プリント基板用製品 BLDT5.08 シリーズ販売終了のお知らせ

■ 販売終了製品シリーズと代替製品シリーズについて

販売終了製品シリーズ BLDT 5.08/180	代替製品シリーズ BLDF 5.08/180

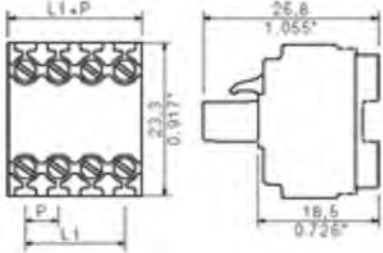
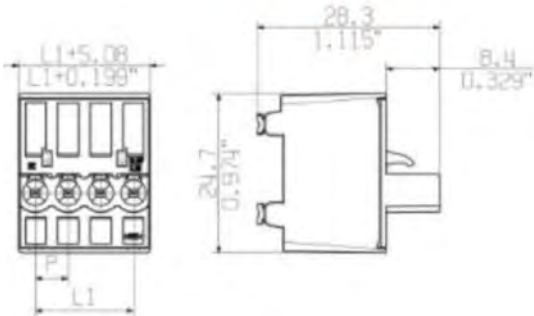
この度、プリント基板用端子台 BLDT5.08 シリーズの世界的な需要減少に伴い販売を終了させていただく事となりました。代替製品としましては、プッシュイン接続タイプの BLDF5.08 シリーズとなります。

電線接続：ネジ接続	電線接続：PUSH IN 接続
ピンピッチ：5.08mm	ピンピッチ：5.08mm
定格電流：14 A (IEC); 10 A (UL)	定格電流：20.8 A (IEC); 18.5 A (UL)
定格電圧：400 V (IEC); 300 V (UL)	定格電圧：400 V (IEC); 300 V (UL)
電線接続：0.2 – 2.5 mm ² (IEC)、26 – AWG 12 (UL)	電線接続：0.25 – 2.5 mm ² (IEC)、26 – 12 AWG (UL)
